放射性廃棄物の廃棄施設（その3）

高放射性廃液貯蔵場

再処理施設に関する設計及び工事の計画

(ガラス固化技術開発施設 (TVF) の浄水配管等の一部更新)

別図-3-3 梁及びブレースの補強 断面詳細図

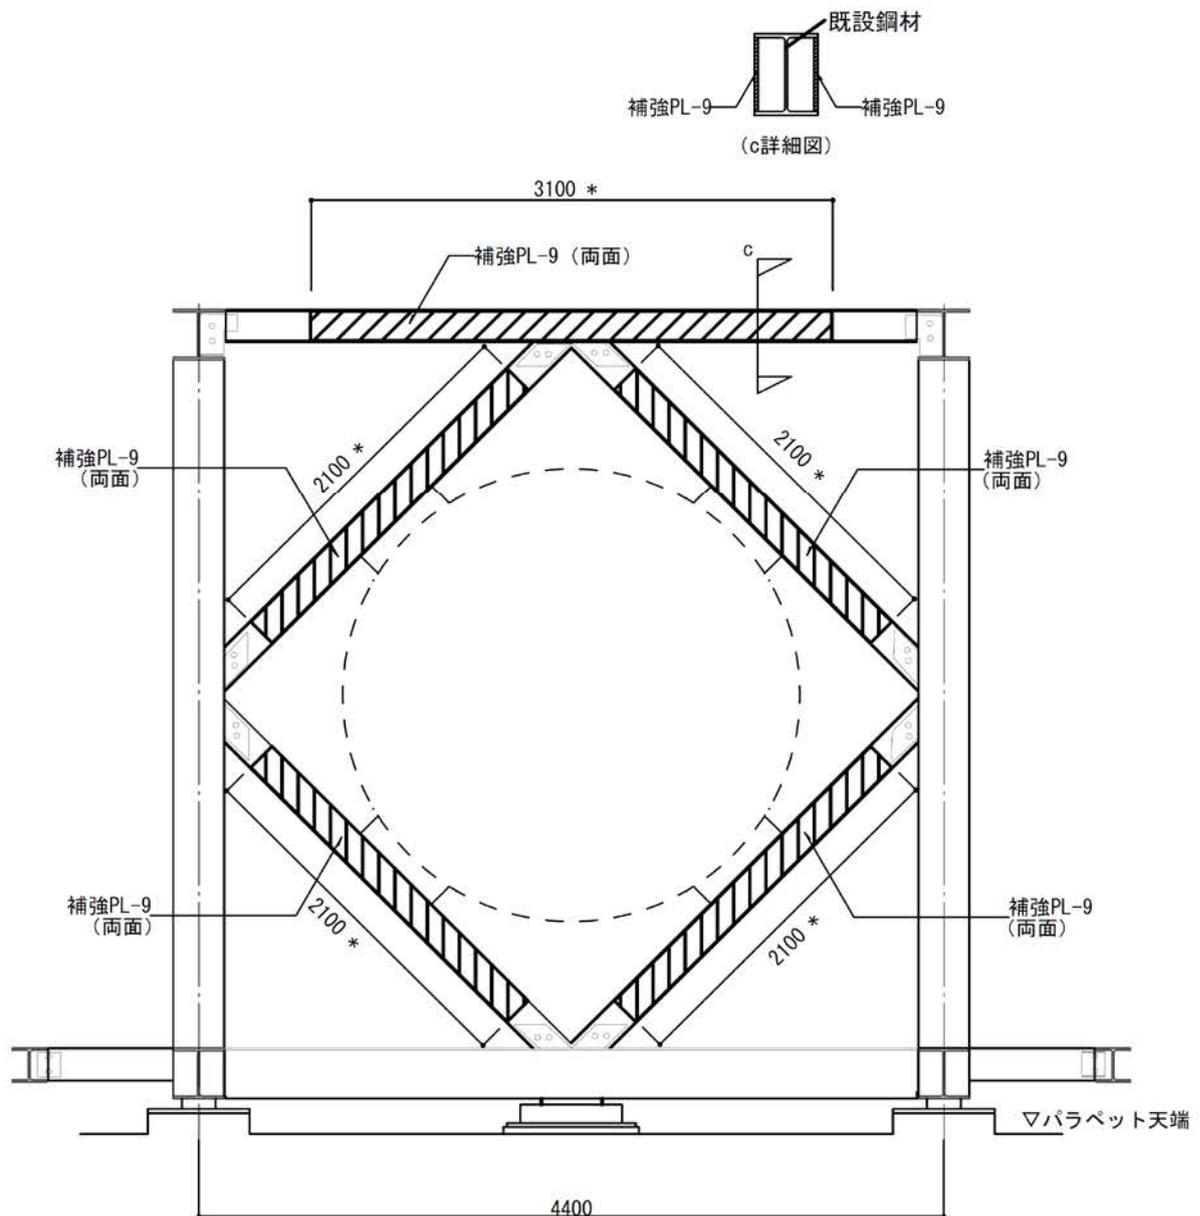
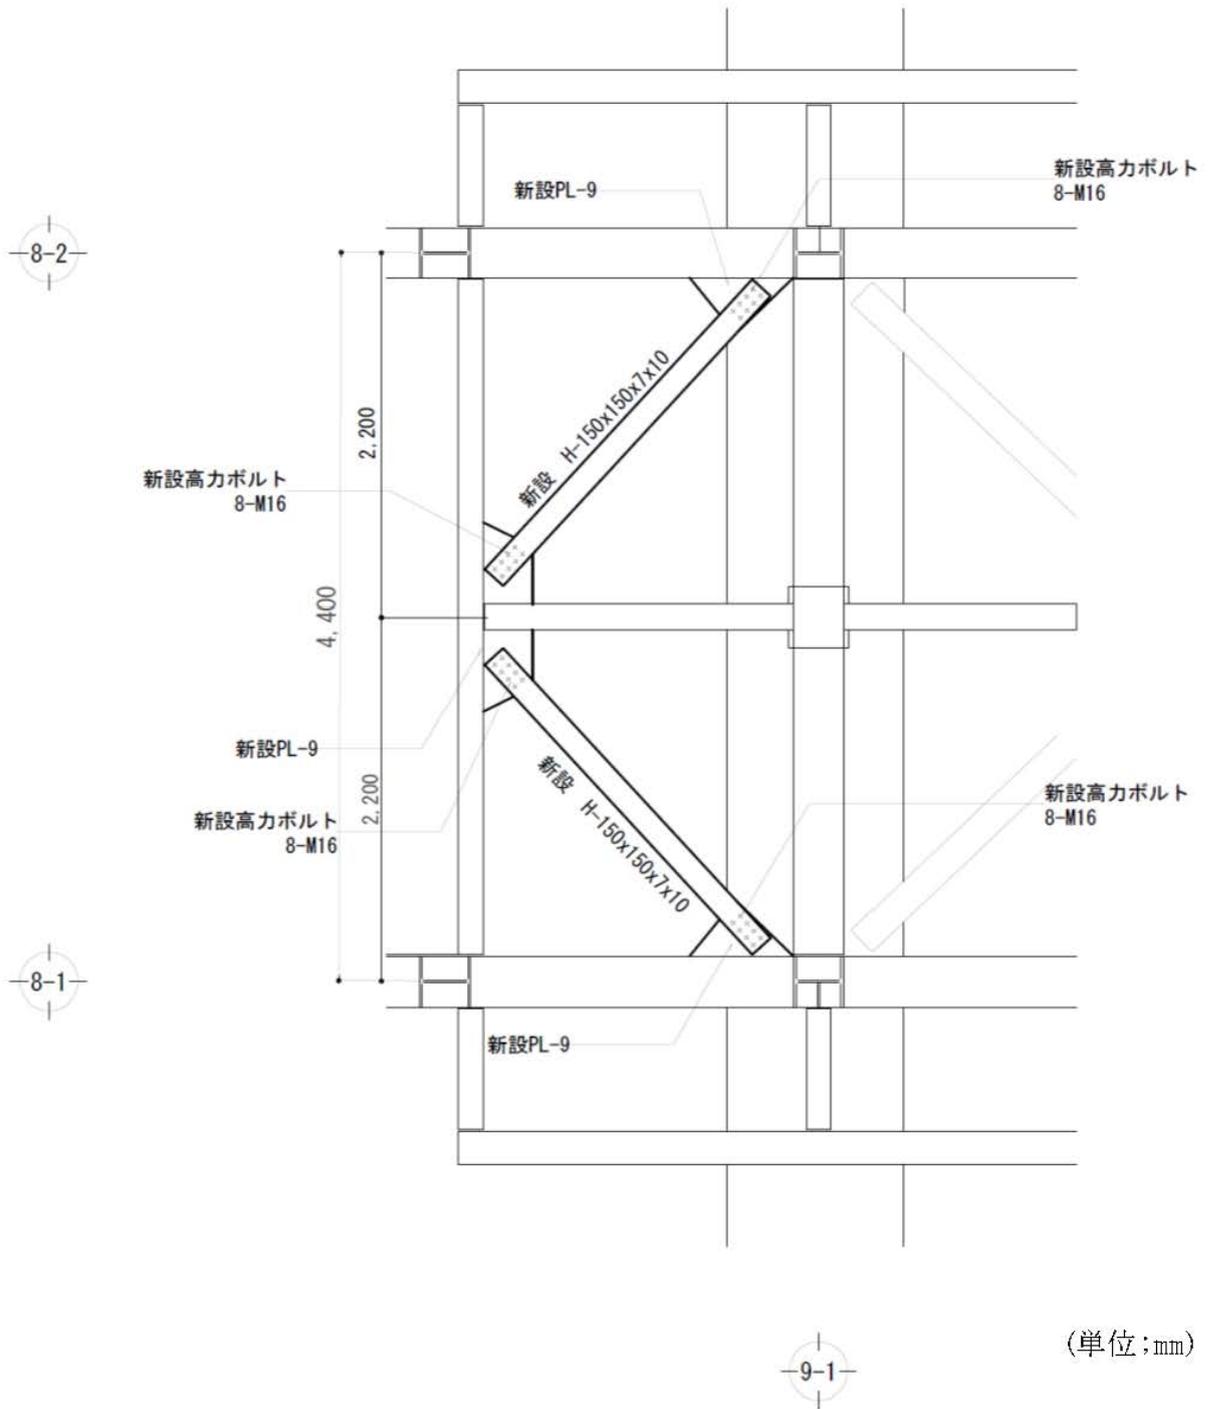
排気ダクト接続架台の地震時における耐震性向上のため、梁及びブレースの補強、ブレースの新設及び支承部の補強を行う。

判定：鋼板の断面寸法が別図-3-3に示す断面寸法であること。

判定：鋼板の溶接長が別図-3-3に示す溶接長以上であること。

別図-3-6 支承部の補強 補強前後比較図

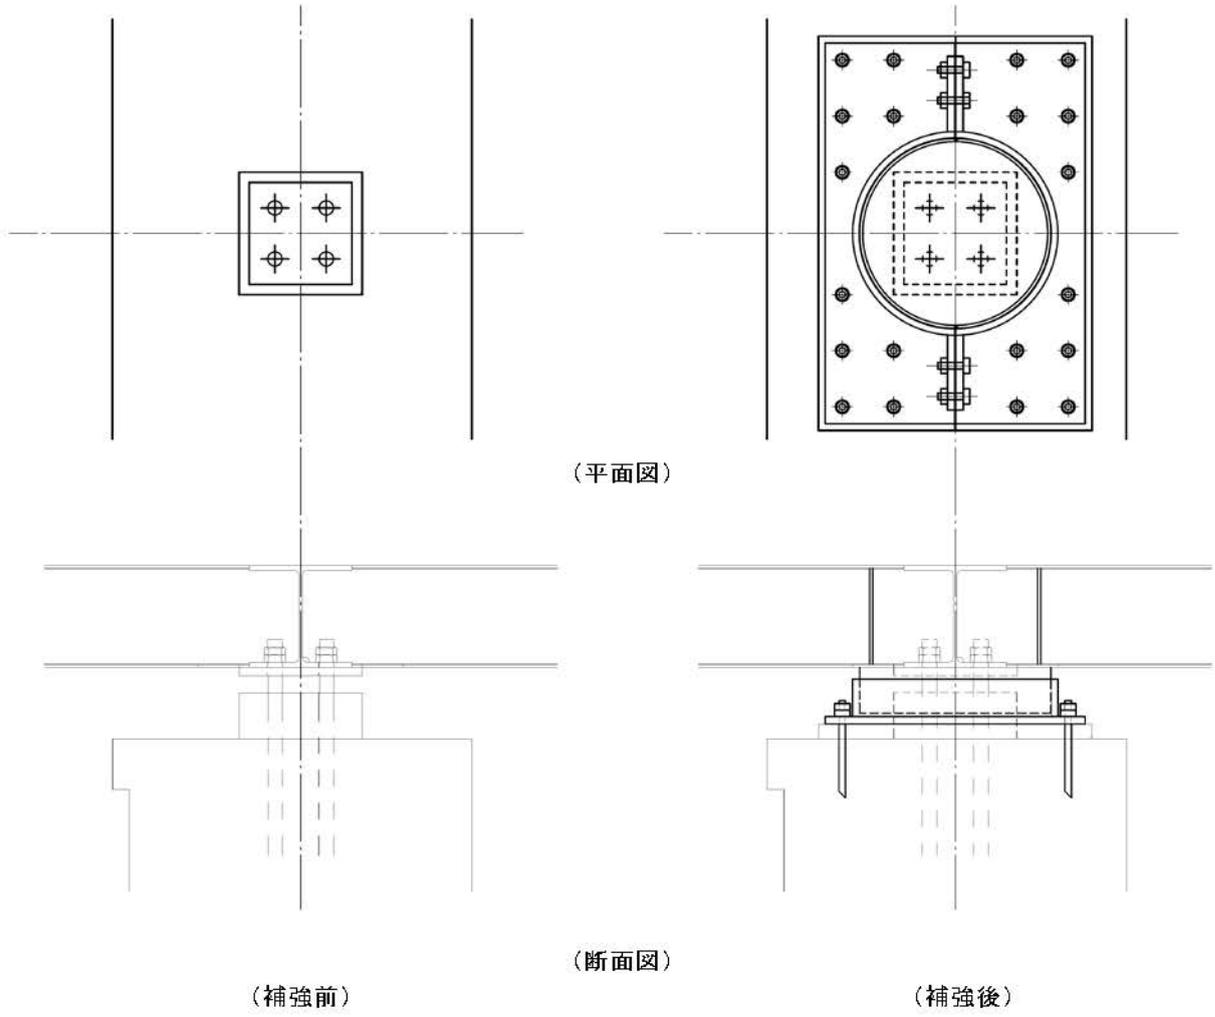
判定：イ．鋼管、鋼板の断面寸法が別図-3-5に示す断面寸法であること。

判定：イ．アンカー筋及び高力ボルトが別図-3-5 に示す本数であり、据付状態に異常がないこと。

別図-1 浄水配管等の更新概要図(更新前)

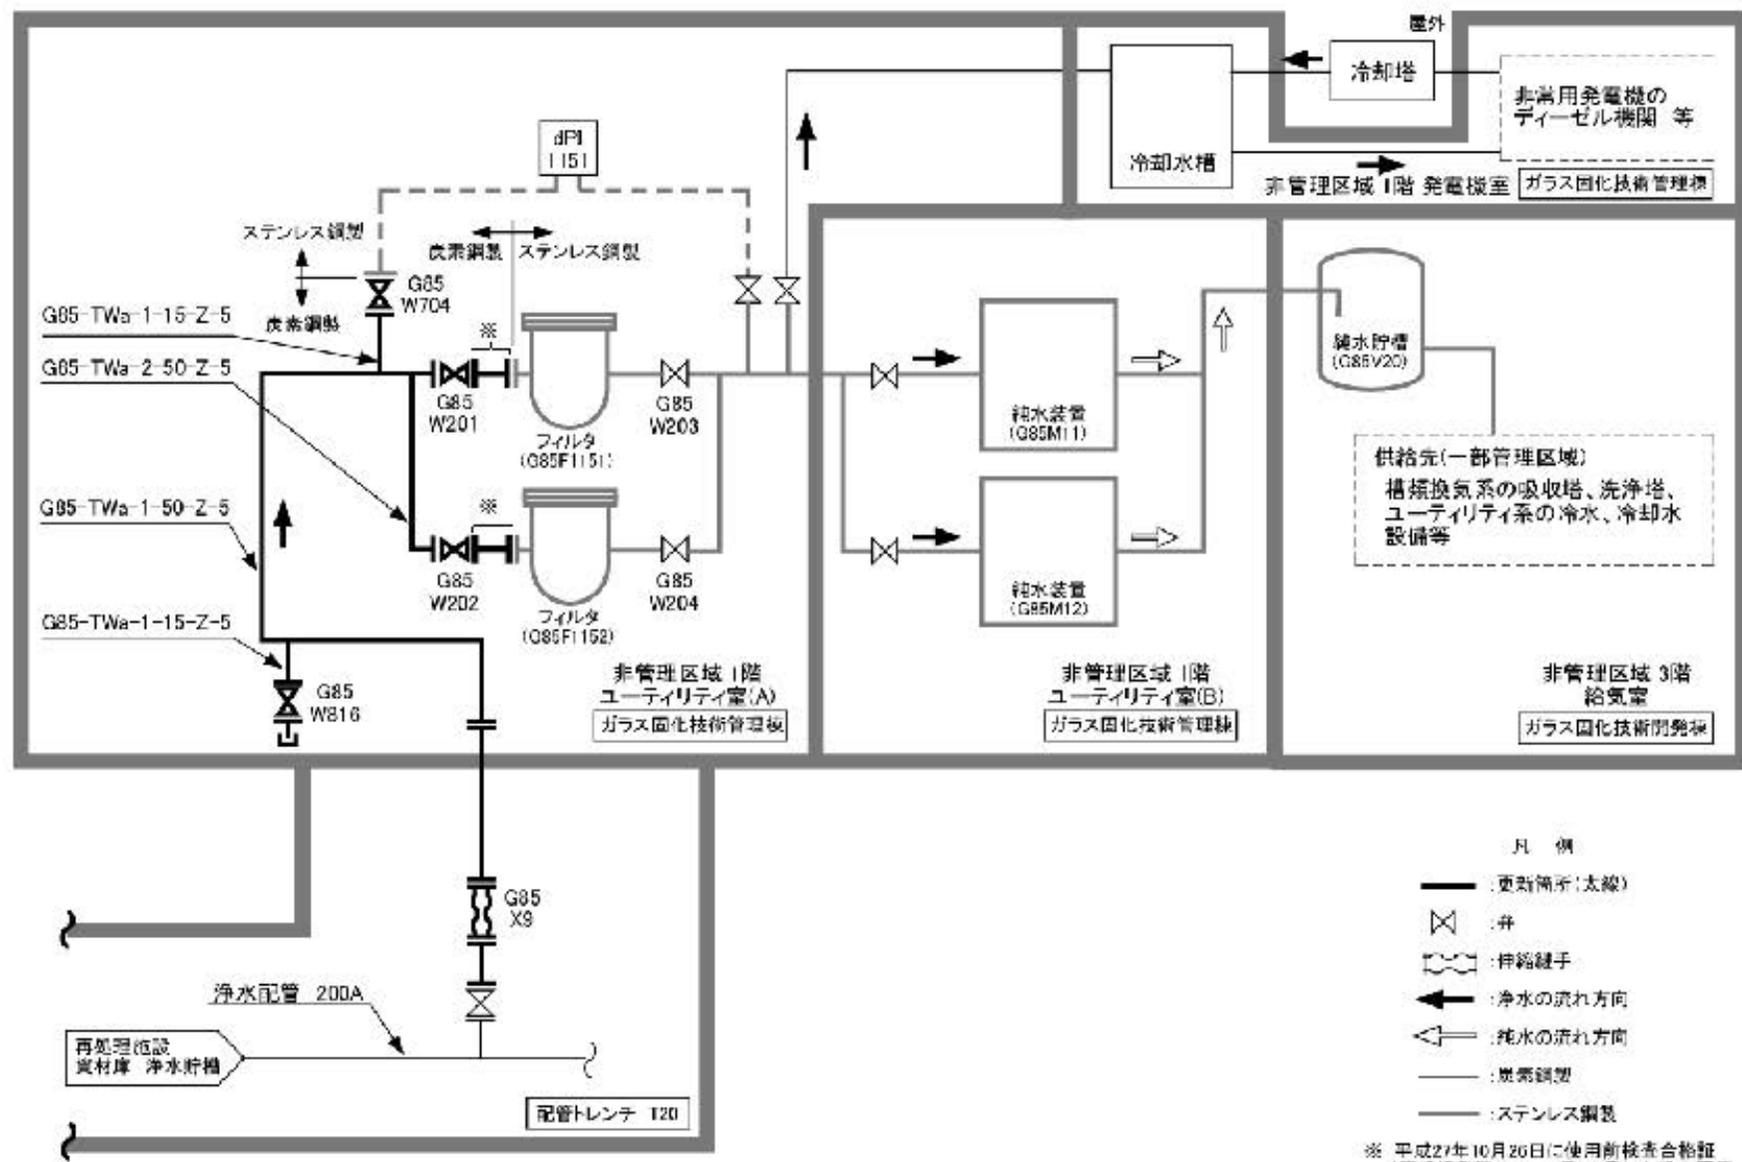
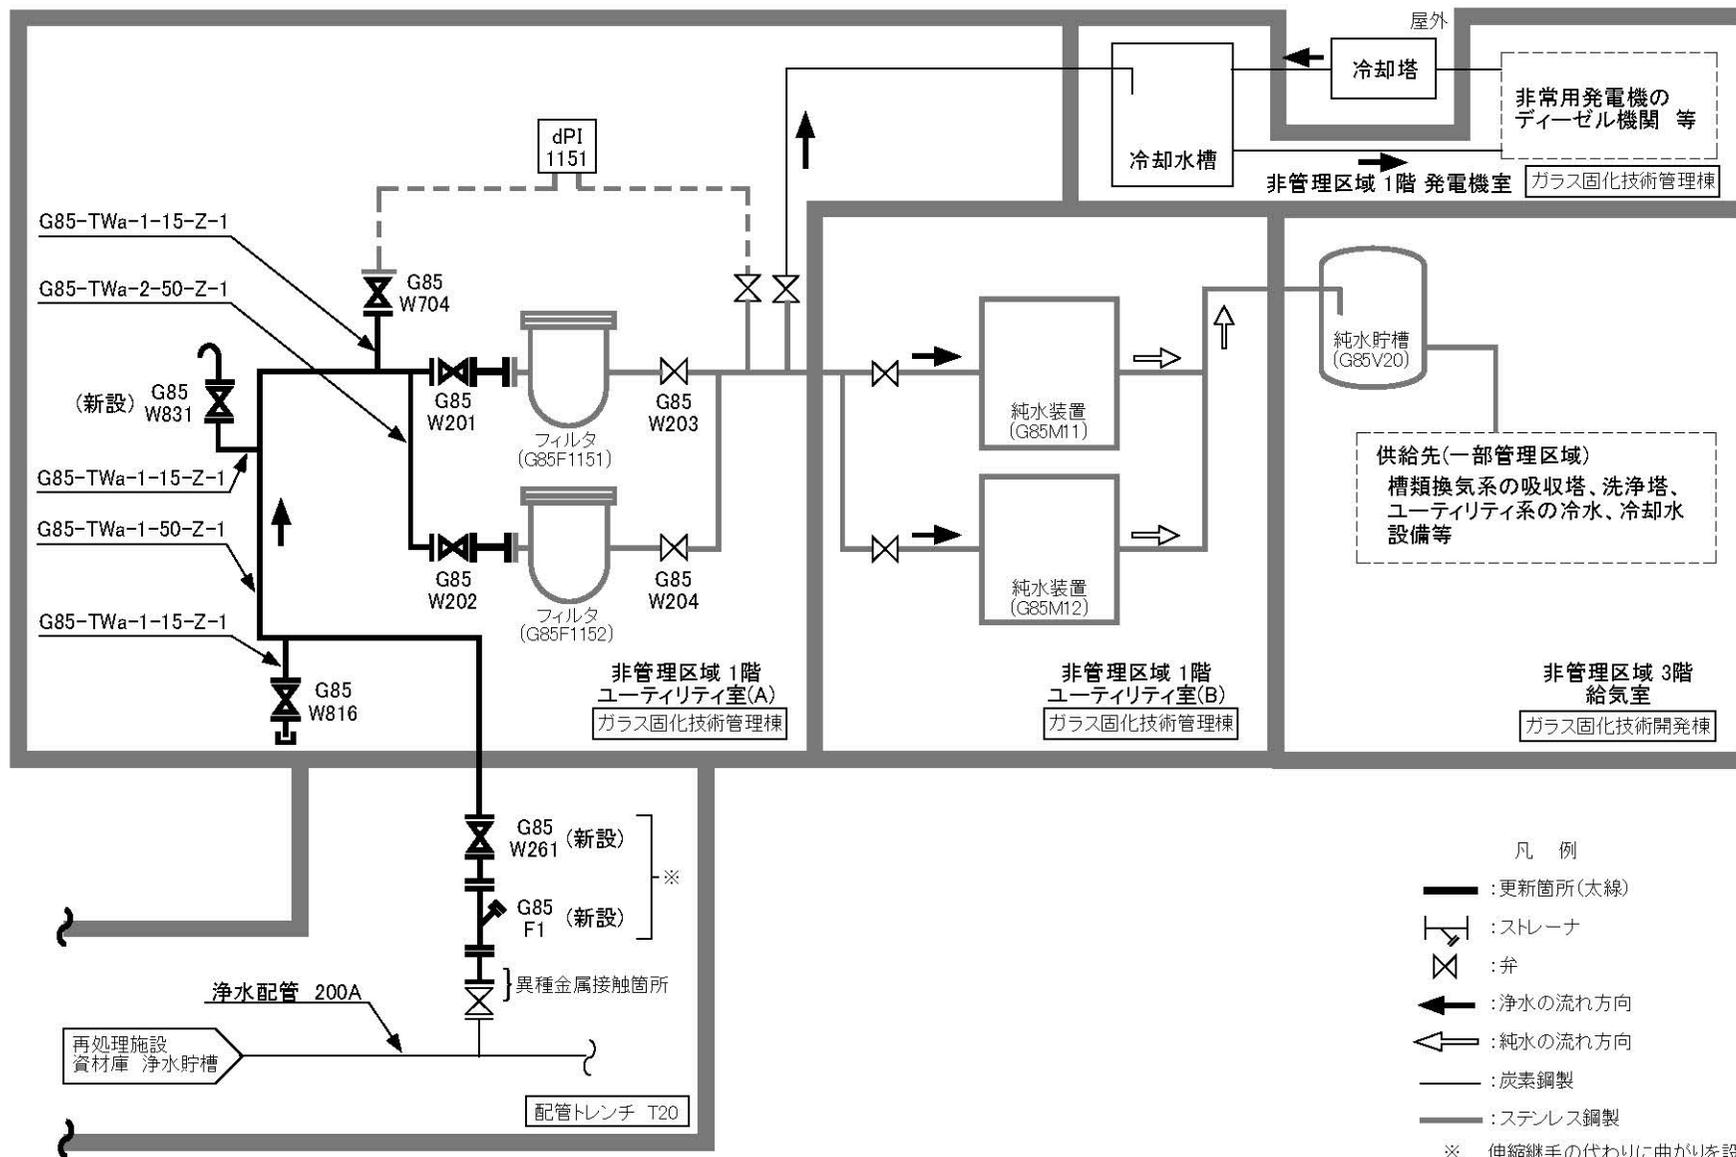
本申請は、既設の炭素鋼製配管からステンレス鋼製配管に材質を変更して更新するとともに配管ルートの一部を変更するものであり、再処理施設の技術基準に関する規則（令和2年原子力規制委員会規則第9号）第6条第1項、第12条、第16条第2項及び第3項並びに第17条第1項第1号、第1項第2号イハ及び第2項に規定する技術上の基準を満足するよう行う。

本更新においては、既設の炭素鋼製配管から耐食性に優れたステンレス鋼製配管に更新する。また、本更新に合わせ、配管ルートの一部を変更する。既設と新規配管 (ステンレス鋼製) の取り合いのうち、配管トレンチ (T20) 内の既設の配管及びフランジが炭素鋼製であるため、電気的な絶縁処置を施すことにより、異種金属接触腐食を抑制する。その他の取り合い部は、同材質 (ステンレス鋼) であるため、電気的な絶縁処置は必要としない。浄水配管の設計条件を表-1、浄水配管等の更新概要図 (更新後) を別図-2 に示す。

別図-3 浄水配管等の工事中の仮設処置概要図

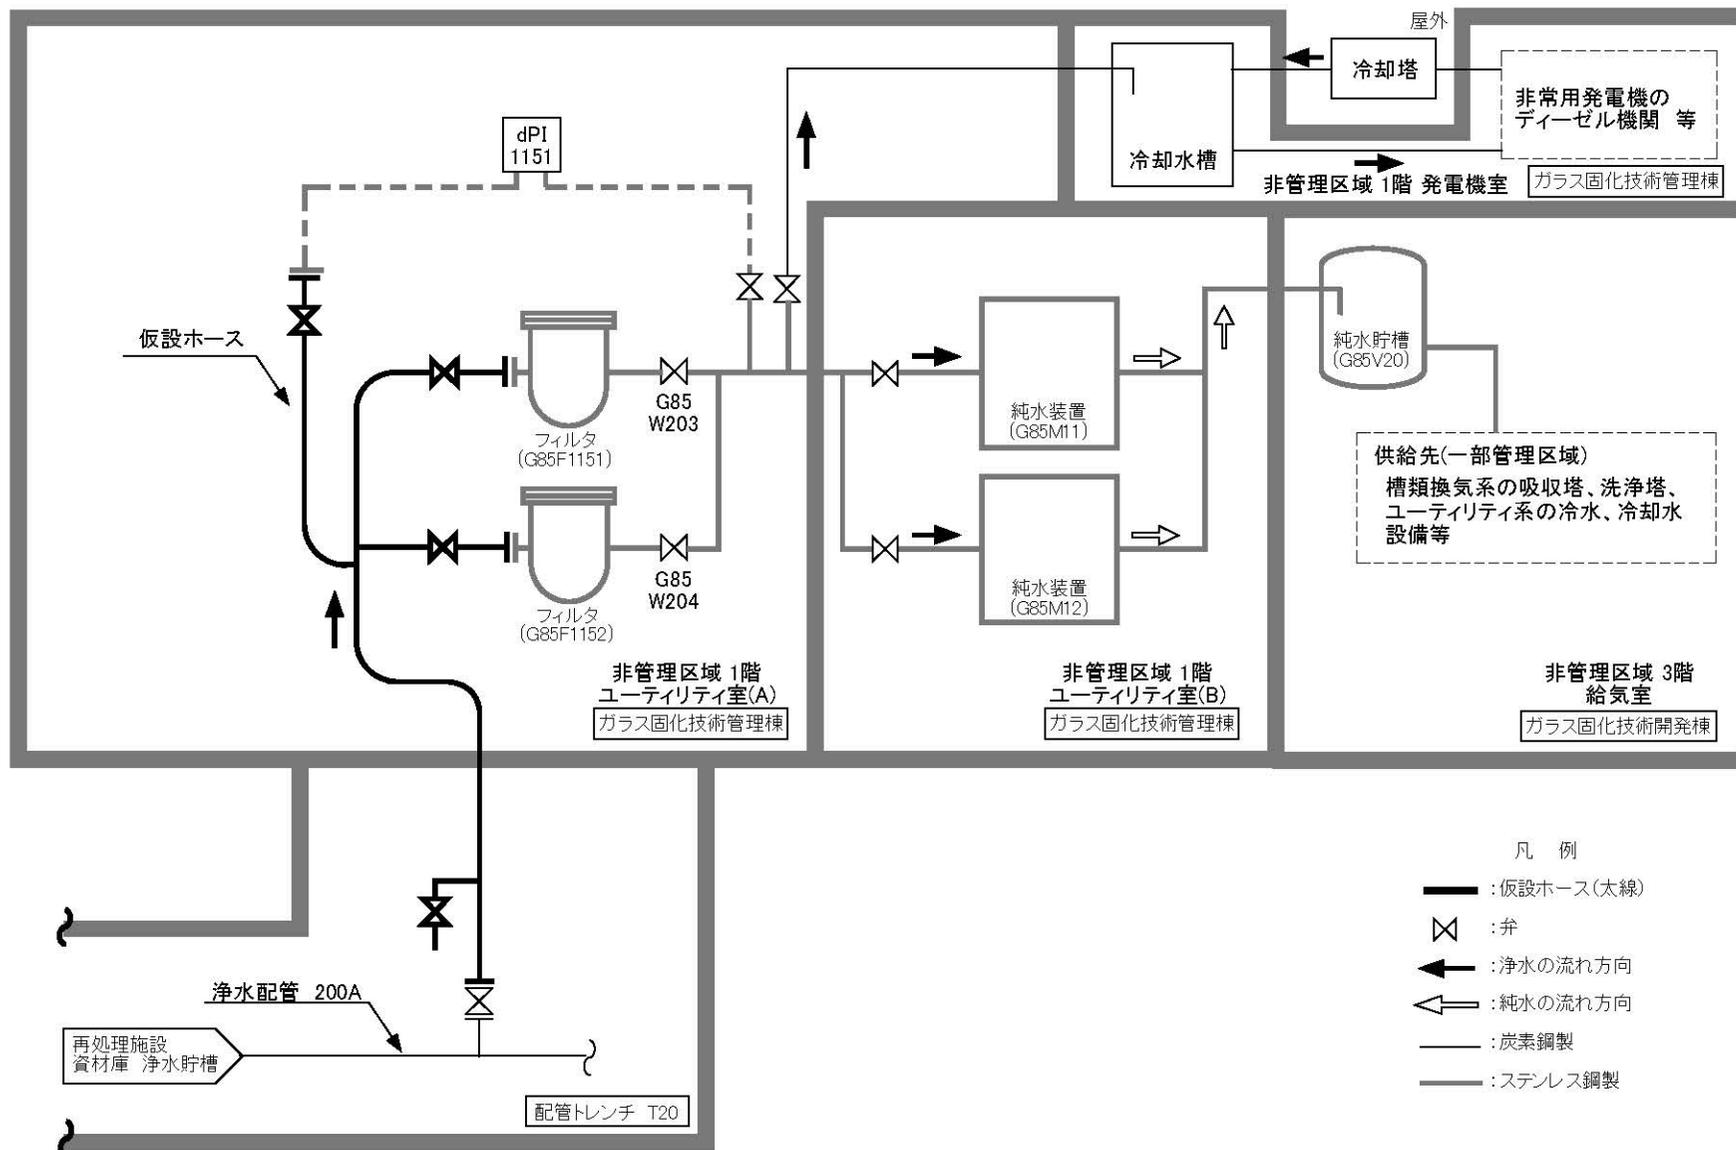
純水設備等への浄水の供給が停止するため、仮設により浄水の供給経路を確保する（別図－3参照）。
